質疑回答書

(業務委託名)あま市本庁舎基本設計委託業務

あま市本庁舎周辺道路予備設計委託業務

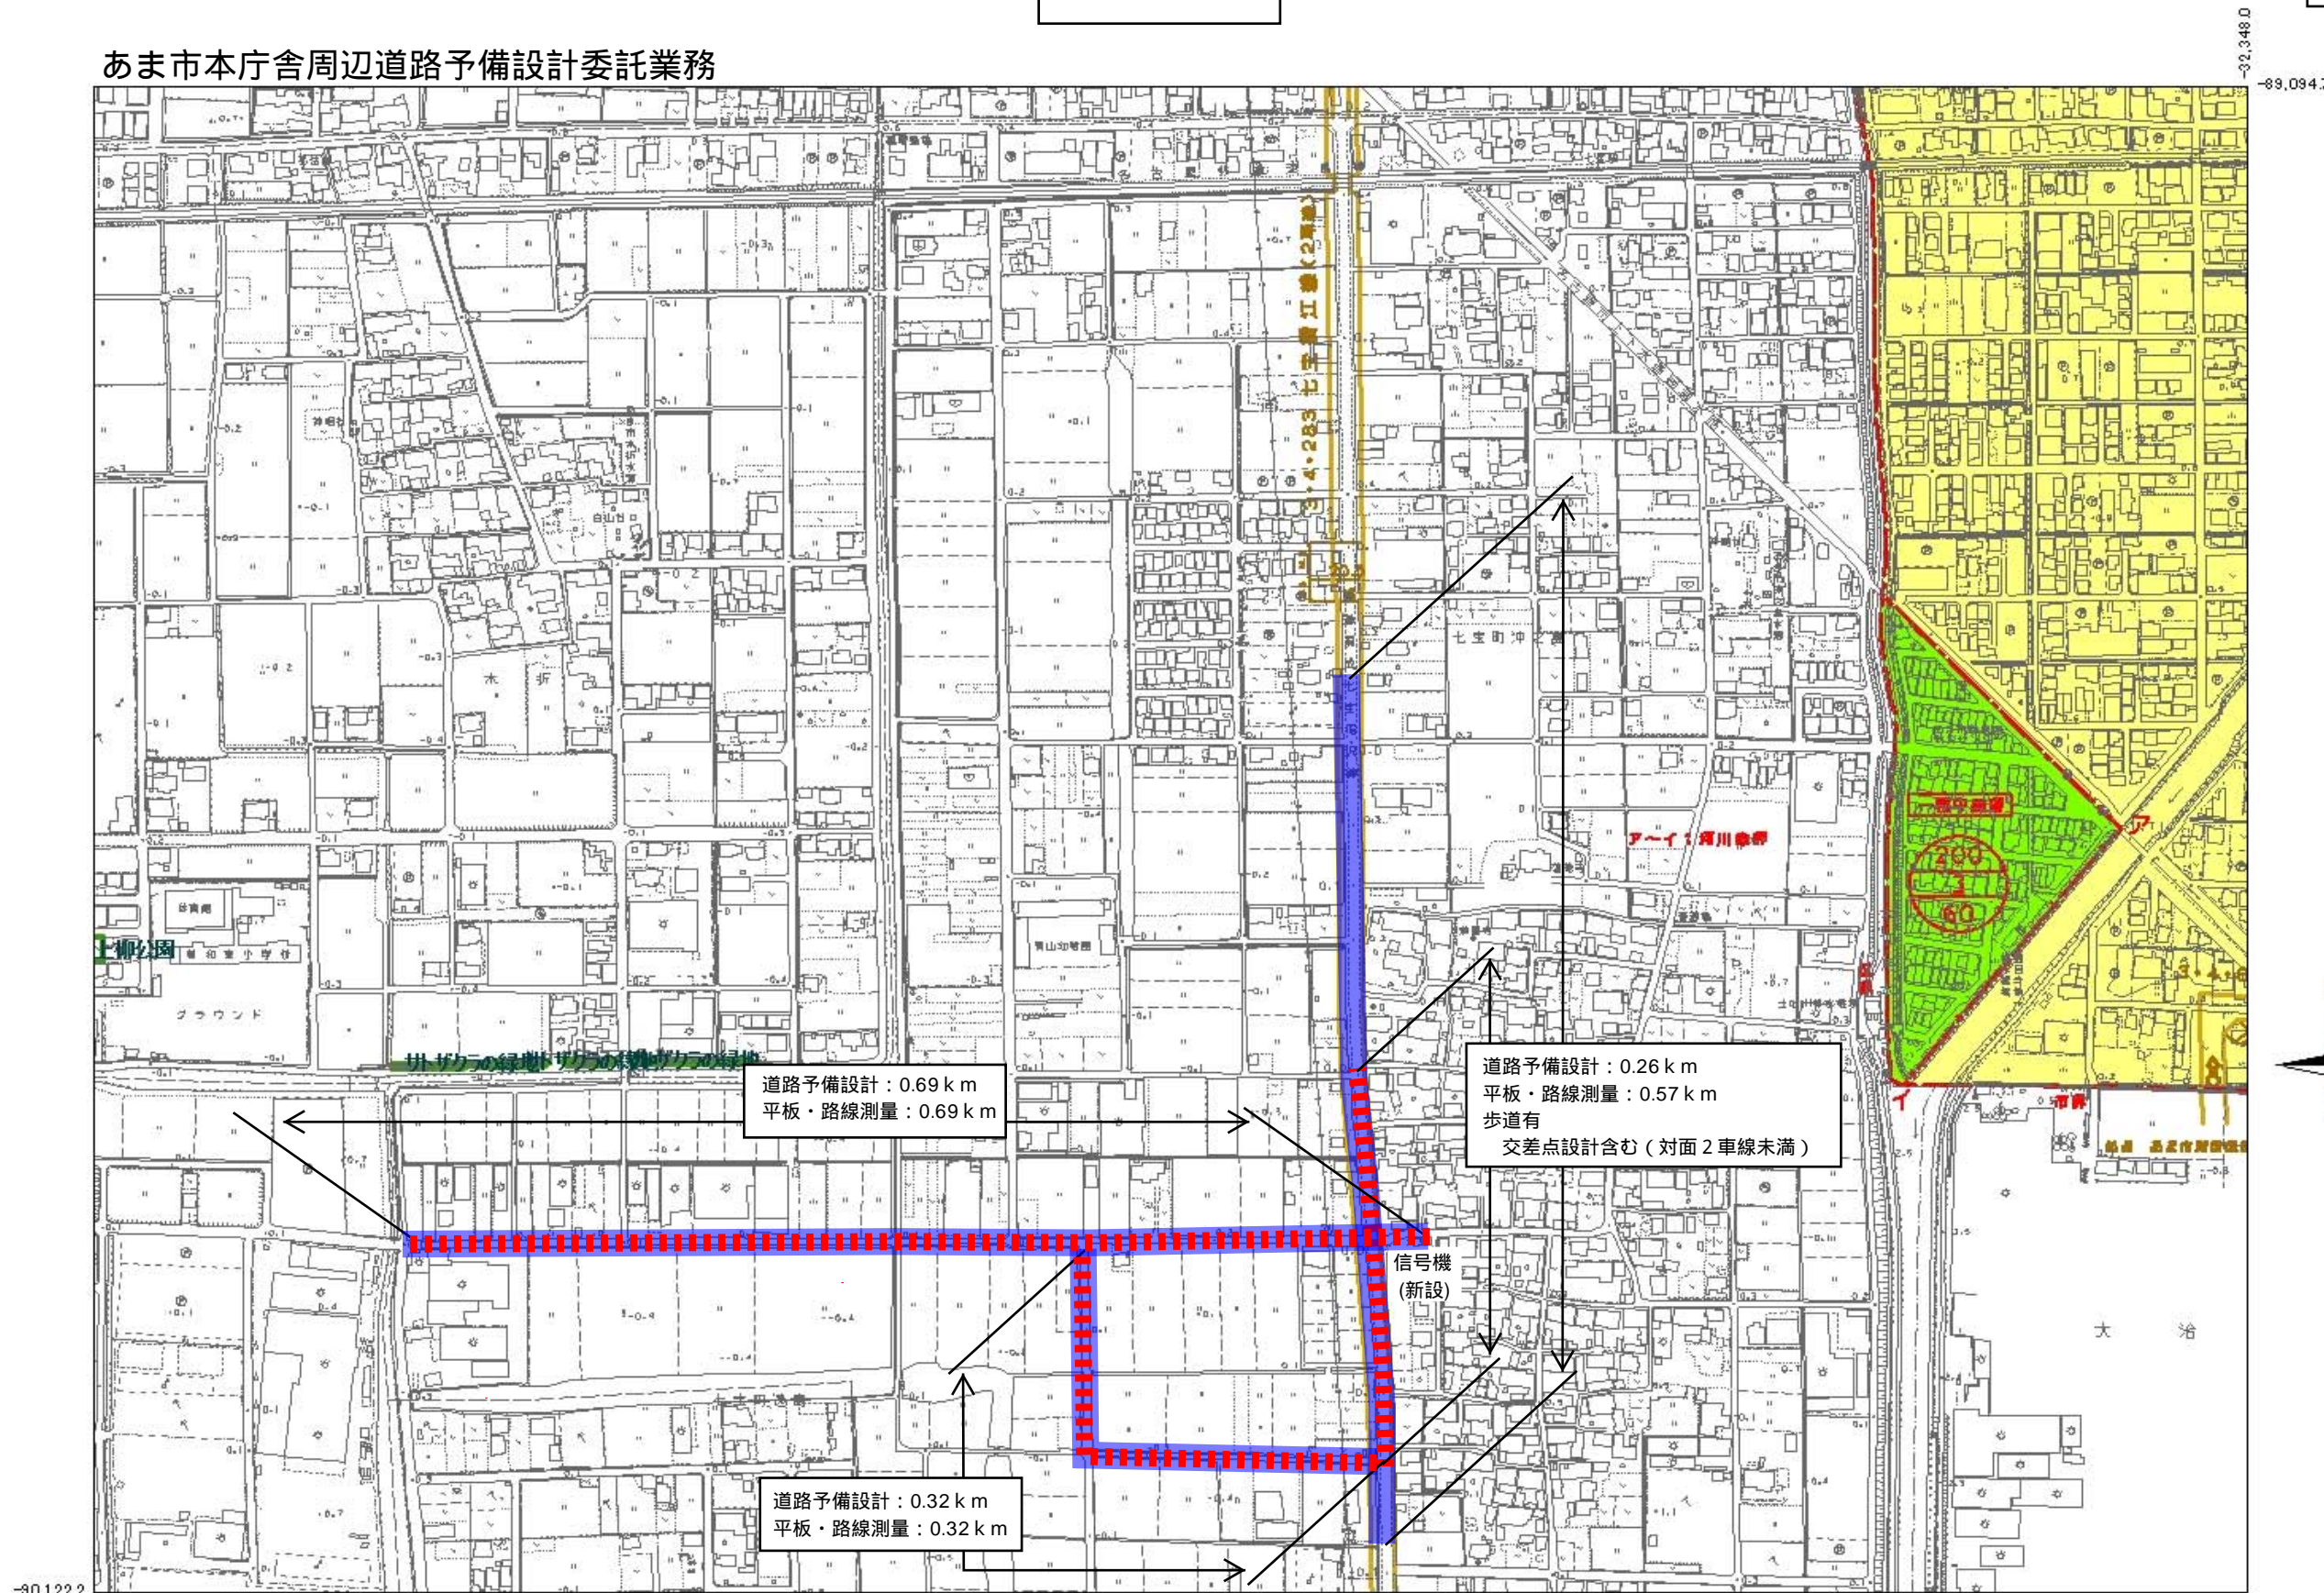
No.	区分	質問内容	回答
1	特記仕様書 第1-4(2)キ	公用車車庫は屋根付きと考えてよろしいか。	今後検討し決定する事項と整理しています。 ご提案に委ねます。
2	特記仕様書 第2-3(4)	「あま市本庁舎周辺道路予備設計委託業務」の業務範囲は、敷地北、西、南に隣接する道路と考えてよろしいか。	別契約の関連業務概要については、別紙1のとおりです。
3	特記仕様書 第2-3(4)	「あま市本庁舎周辺道路予備設計委託業務」では、基本設計の計画案にあわせて道路幅員、歩道の有無などを決定していくと考えてよろしいか。	お見込みのとおりです。 別契約の関連業務との調整に当たって、目的達成に向け相互協力体制の上、計画の立案を行うものとします。
4	—	敷地内の高圧線の高さ等が分かる資料があれば、ご提示ください。	詳細な資料を持ち合わせていませんので、各自でご確認ください。
5	—	敷地北西にある中高木が植わっているメッシュフェンスで囲われた範囲は、撤去してよろしいか。	お見込みのとおりです。
6	—	計画地内の既設水路及び計画地外との水路接続部分の構造・レベル等がわかる資料をご教示ください。	現時点において詳細な資料を持ち合わせていません。
7	—	敷地中央部水路の付け替えについてルート等の制限があるか。また、開渠、暗渠等の条件が付くかお尋ねします。	今後検討し決定する事項と整理しています。
8	—	庁舎建設に伴う周辺地区整備計画や地区計画で定まったものがあるれば、ご教示ください。	現時点で確定したものはありません。
9	—	送電線の高さ等がわかる資料をご教示ください。	No. 4を参照ください。
10	特記仕様書 第1-4(2)ケ	「倉庫棟(構造等は庁舎棟に準じる)」とありますが、構造体類: I 類、建築非構造部材類: A類、建築設備類: 甲類 と考えてよろしいか。	今後検討し決定する事項と整理しています。
11	特記仕様書 第1-4(2)キ	公用車駐車場約70台分について、屋根付駐車場及び車庫内とする必要がある台数、及び大型車両の想定がございましたらご教示ください。また、車庫が必要な場合、倉庫棟同様「構造等は庁舎棟に準じる」と考えてよろしいか。	前段については、No. 1を参照ください。 後段については、No. 10を参照ください。

道路予備設計 : 0.69 km
 平板・路線測量 : 0.69 km

道路予備設計 : 0.26 km
 平板・路線測量 : 0.57 km
 歩道有
 交差点設計含む (対面2車線未済)

道路予備設計 : 0.32 km
 平板・路線測量 : 0.32 km

信号機
 (新設)
